**Modulo per la presentazione delle osservazioni per i piani/programmi/progetti sottoposti a procedimenti di valutazione ambientale di competenza statale**

**ID: Codice procedura (ID\_VIP/ID\_MATTM): 12691**

**“Progetto di un impianto eolico denominato “Pitigliano” ubicato nei comuni di Pitigliano (GR) e Sorano (GR) costituito da 20 (venti) aerogeneratori di potenza nominale 7,0 MW per un totale di 140,0 MW con relative opere connesse ed infrastrutture indispensabili”**

## TESTO DELLE OSSERVAZIONI

**Immagine 1. Vincoli ex art. 136 del CBC dal PIT della Regione Toscana e zona approssimativa dove è progettato l'impianto industriale.**

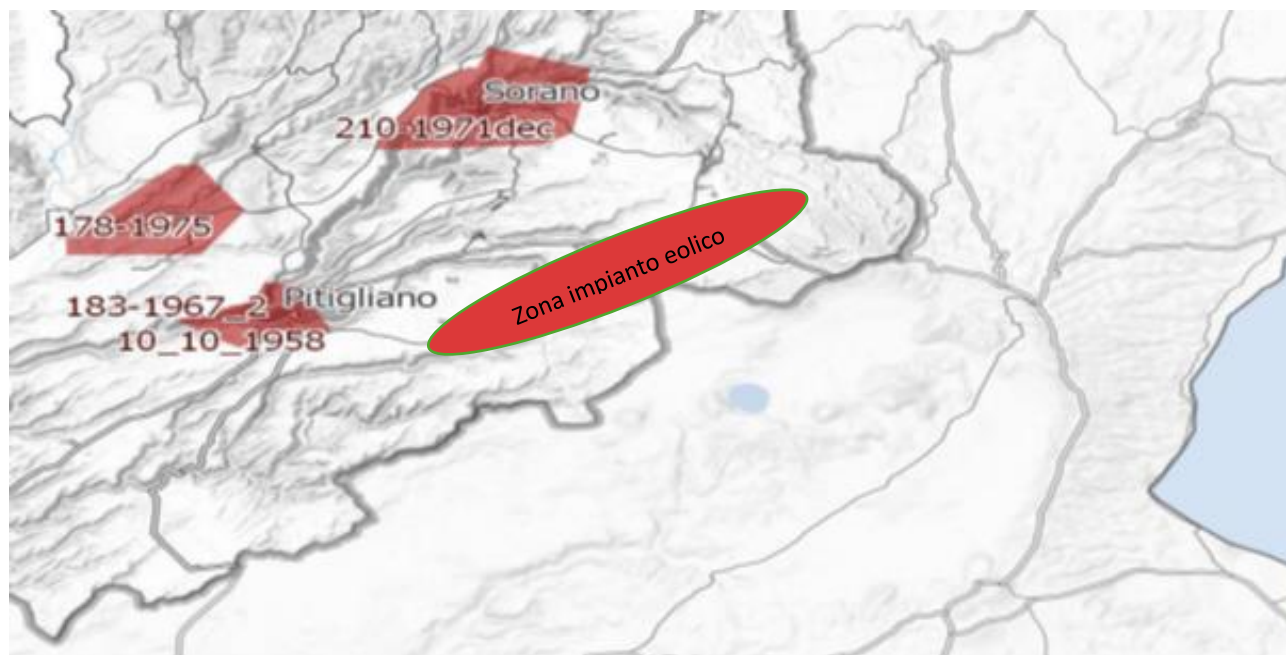
Al contrario si evidenzia che l'impianto eolico industriale citato non solo ricadrebbe con tutti e 20 gli aerogeneratori all'interno delle fasce di rispetto di 3 km di due vincoli paesaggistici di notevole interesse pubblico esistenti nella Regione Lazio e con una parte di essi nel vincolo paesaggistico del Centro abitato di Sorano ( GR) quindi in aree non idonee all'installazione di impianti di energia rinnovabile. Addirittura, alcuni aerogeneratori sarebbero ubicati a poche centinaia di metri dai perimetri dei due vincoli paesaggistici laziali ex art 136 del CBC.

*Inoltre, come sostiene la Proponente parte dell'impianto si verrebbe a trovare a 3,5 km dal centro abitato di Sorano. Infatti, tre degli aerogeneratori WTG 08, 09, 10 sono addirittura all'interno delle fasce di rispetto dei 3 km del suo vincolo paesaggistico di notevole interesse pubblico ex art 136 del CBC. Si evidenzia che così si crea*

un'ulteriore incompatibilità con la tutela del Paesaggio.

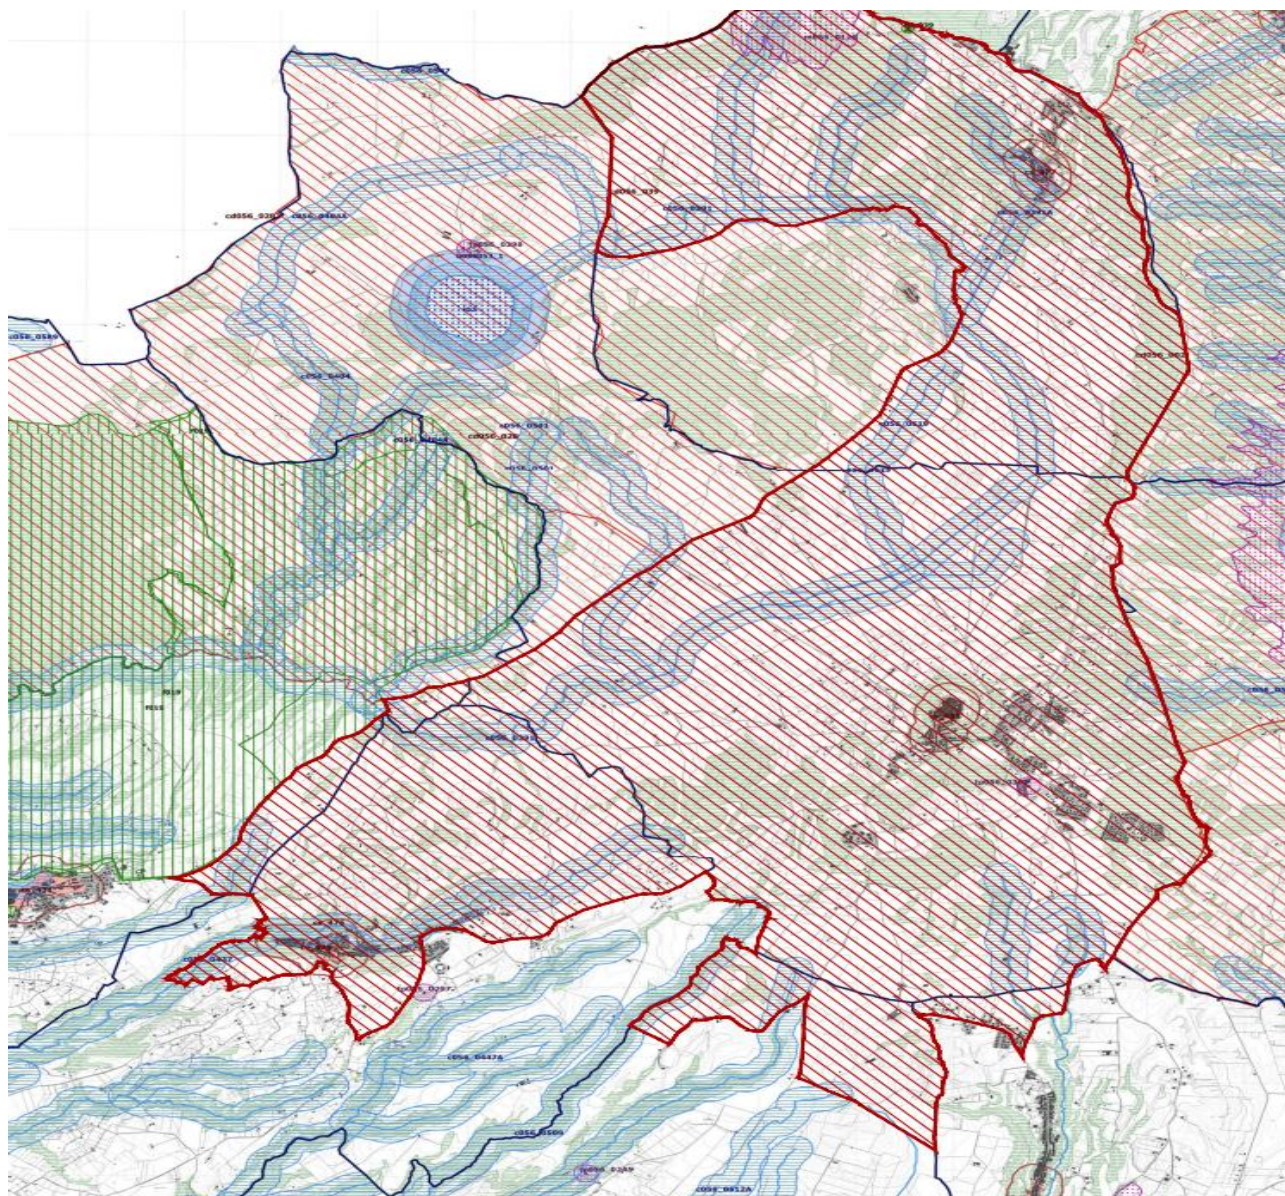
Come è illustrato nell'immagine si ribadisce che l'impianto industriale "Pitigliano" ricade completamente all'interno delle fasce di rispetto dei due vincoli di notevole

interesse pubblico e lambisce quelle di un terzo vincolo e quindi come affermato dal Consiglio di Stato nelle sentenze citate, l'impianto è insediato in area non idonea ai sensi dell'art. 20 comma 8 lettera c quater del D.Lgs. n. 199/2021 e ss.mm.ii al contrario di quanto sostiene la proponente.

**Immagine 3. Cumulo di una parte di impianti eolici, fotovoltaici e geotermici industriali in progettazione ed esistenti intorno all’eolico industriale “Pitigliano”.**

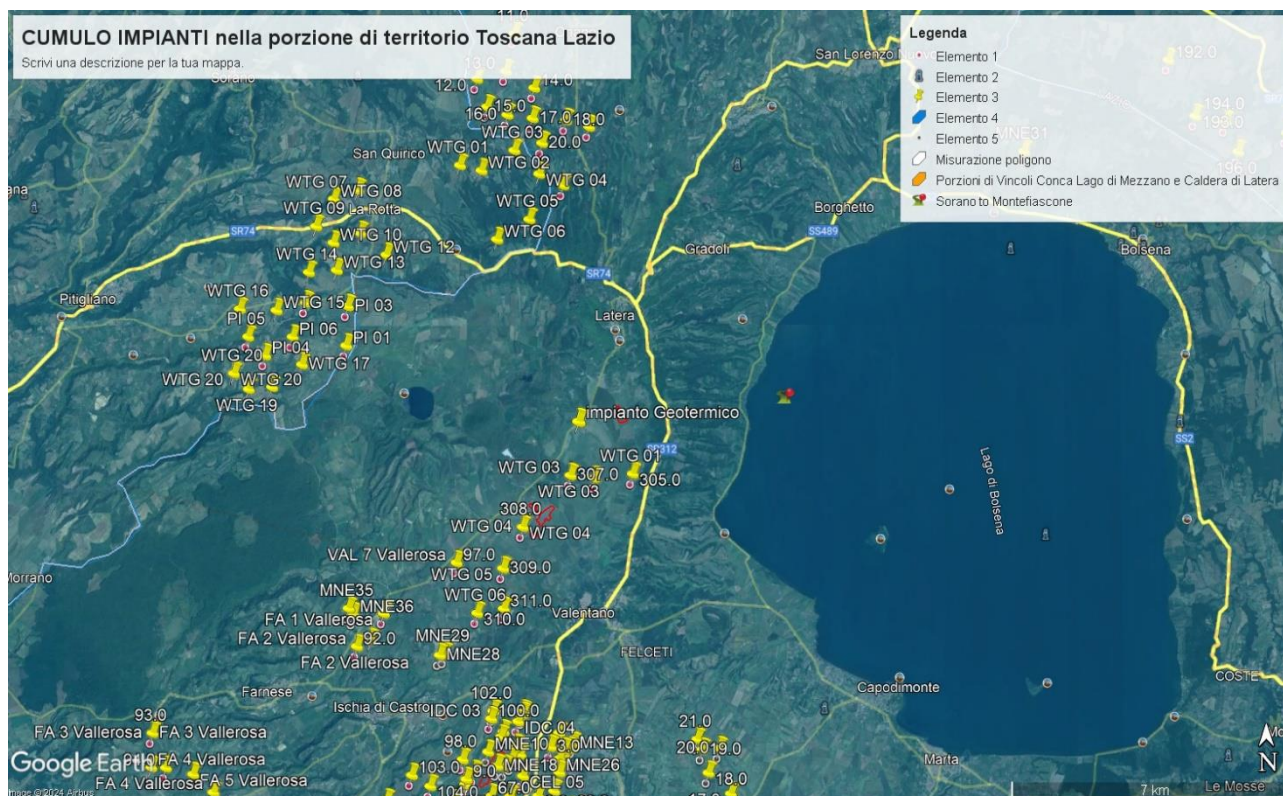
Beni Culturali “*Ambito paesaggistico, geologico e geomorfologico dell’orlo della caldera di Latera ...*” Non vengono nemmeno citati gli impianti eolici in progetto al MASE, il “Rempillo” (6 aerogeneratori) e un altro in verifica amministrativa di 14 aerogeneratori e 72, 6 MW. Ad oggi nei territori di Pitigliano, Sorano e in quello limitrofo potenzialmente potrebbero essere insediati 40 aerogeneratori alti 200 metri e larghi 170. Ma la proponente non cita neanche altri impianti che creerebbero il cumulo e quindi maggiore impatto. Infatti, sul territorio della “Città del Tufo” (Sorano e Pitigliano) impatterebbero anche l’impianto eolico “Montarzo” di Onano con 13 aerogeneratori con le dimensioni ricordate, l’altro eolico industriale nel territorio di Valentano con sette aerogeneratori (stesse dimensioni), gli impianti di Farnese con un minieolico di 3 Torri alte 60 metri già installate in località Poggio del Crognolo e l’impianto eolico industriale “Vallerosa” (7 aerogeneratori alti 200 metri e larghi 158 metri) in procedura VIA presso la Regione Lazio. Inoltre, altri impianti del minieolico già presenti a Valentano, Cellere e Piansano e due progetti eolici industriali con le stesse dimensioni (200 m x 170 m) nel Comune di Ischia di Castro. La valutazione del cumulo non prende neanche in considerazione gli impianti industriali di fotovoltaico e agrivoltaico in progetto a Farnese, Valentano, Ischia di Castro, Cellere. L’impianto geotermico in procedura Via al MASE, progettato nella Caldera di Latera. Quindi è stata effettuata una valutazione del potenziale impatto cumulativo non veritiera a dispetto di quanto affermato dalla proponente che sostiene di aver preso in considerazione uno spazio di 10 km intorno al suo impianto per gli impatti che si creerebbero.

Si ribadisce che le aree in cui verrebbe installato l’impianto eolico industriale “Pitigliano” sono tutelate da diverse leggi e da diversi vincoli che si trovano sia a ridosso dello stesso, sia nelle aree intermedie e vaste.

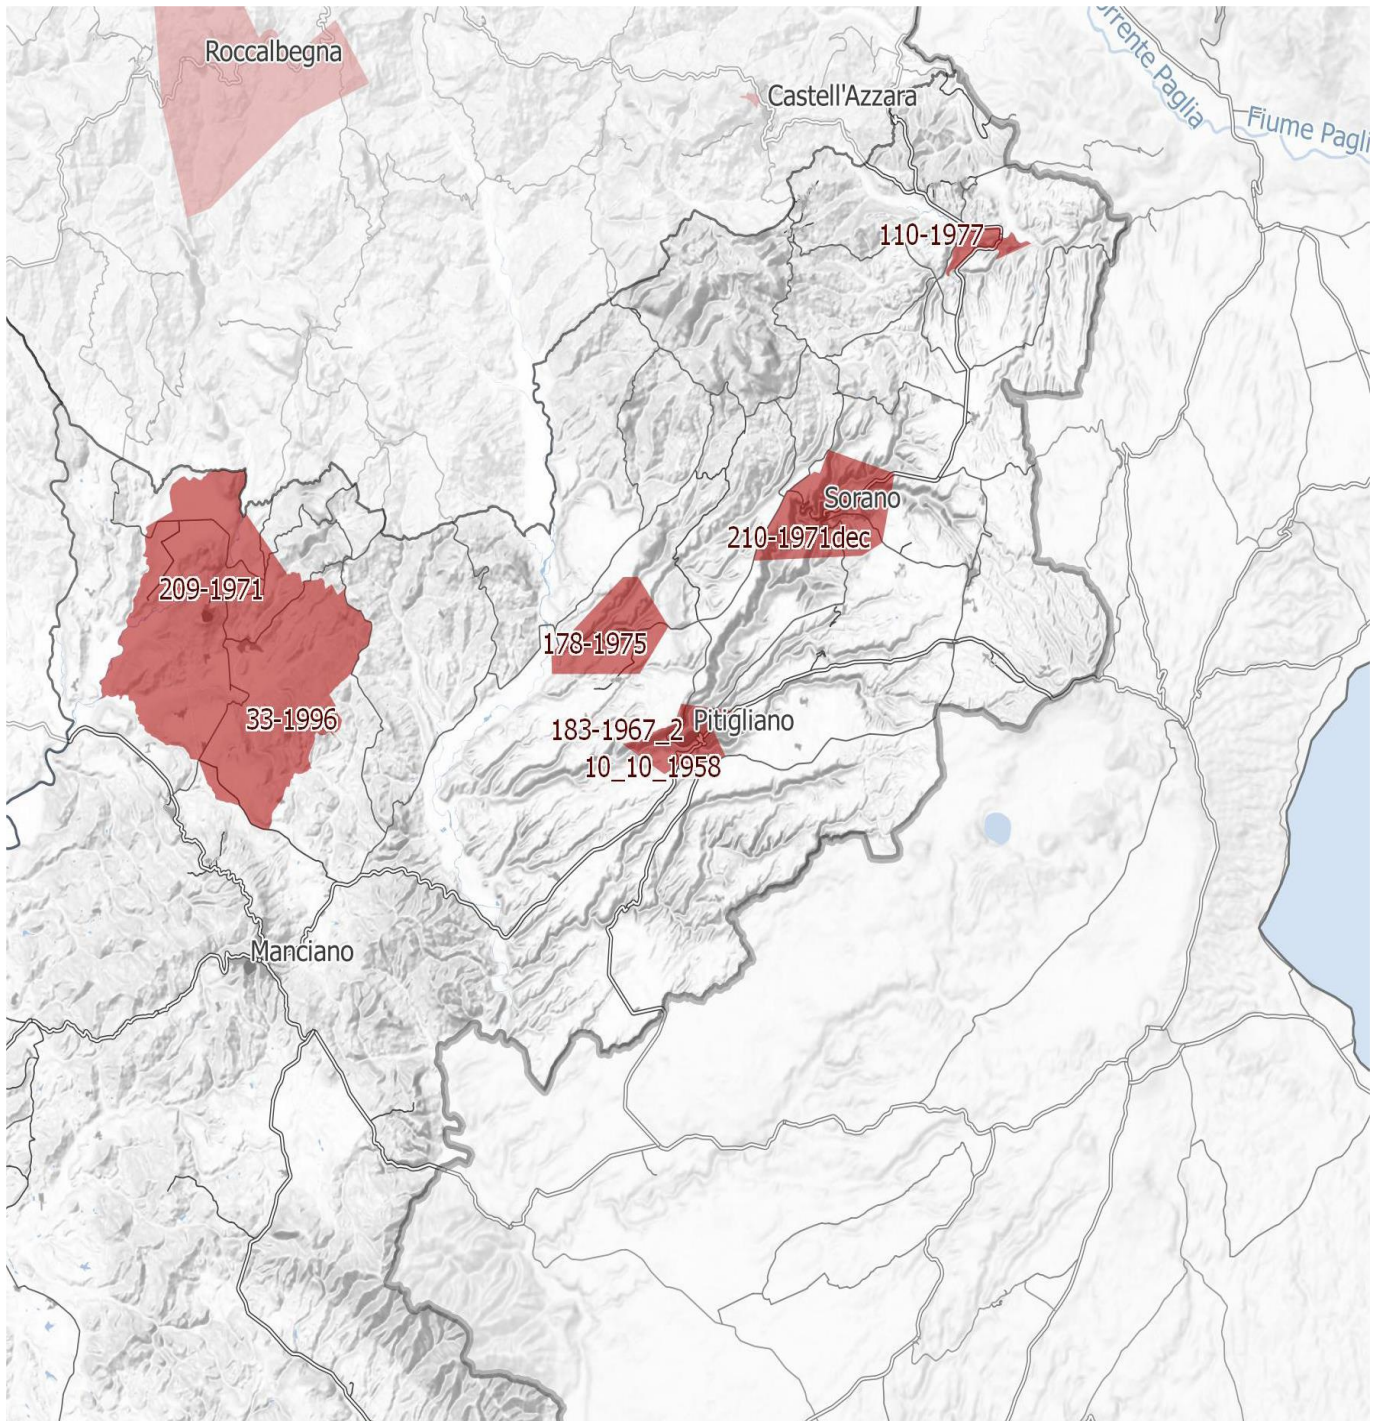
**IMMAGINE n. 4** Si evidenzia che i tre aerogeneratori WTG 07, WTG 08 e WTG 09 impattano con il vincolo paesaggistico di notevole interesse pubblico del Centro Storico di Sorano. Il WTG 07 si troverebbe a 2828 m, WTG 08 2504 e WTG 09 2990. Il cavidotto dell'impianto invece impatta in buona parte del Vincolo paesaggistico ex art. 136 del CBC del Centro Storico di Pitigliano.

**IMMAGINE n. 7** Mappa della intervisibilità degli impianti eolici elaborata dall'Associazione nazionale Amici della Terra. La mappa non è aggiornata comunque rende molo bene dell'enorme impatto visivo creato dal cumulo degli impianti.

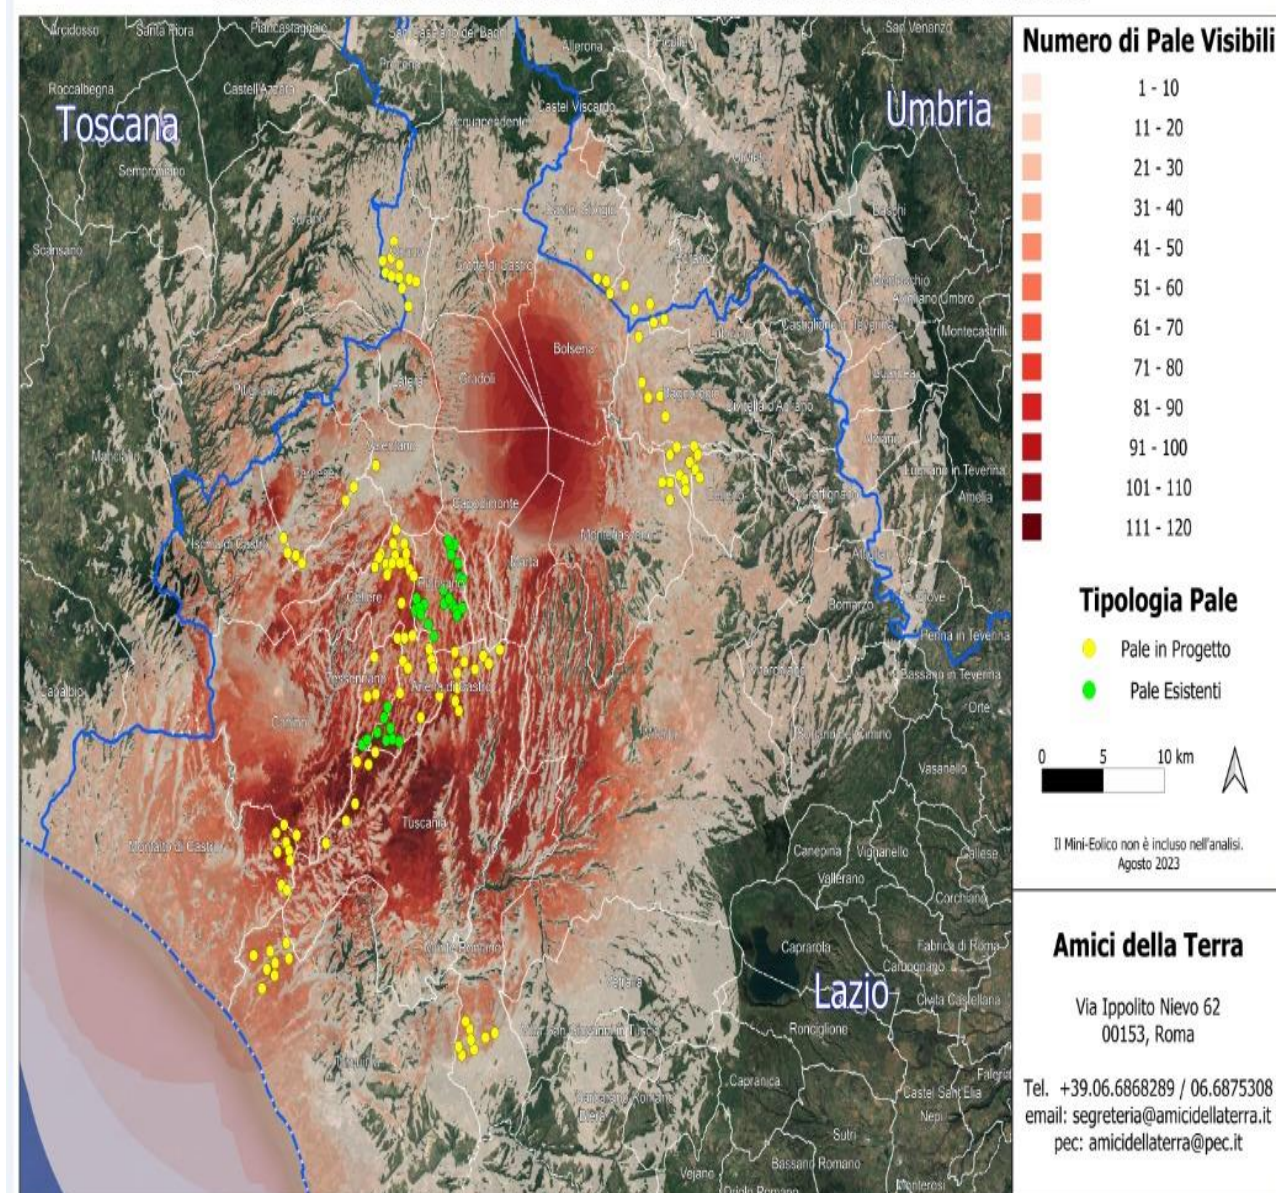
Se agli impianti eolici rappresentati qui sopra che non comprendono sia l'impianto eolico Pitigliano e le altre 14 pale del progetto eolico in verifica amministrativa sempre nel territorio di Pitigliano si aggiungono i migliaia di ettari (7000 fin'ora) di territorio occupato dagli impianti fotovoltaici e agrivoltaici e dalle altre tipologie appare chiaro il numero spropositato degli impianti FER nella bassa toscana e nella Tuscia.
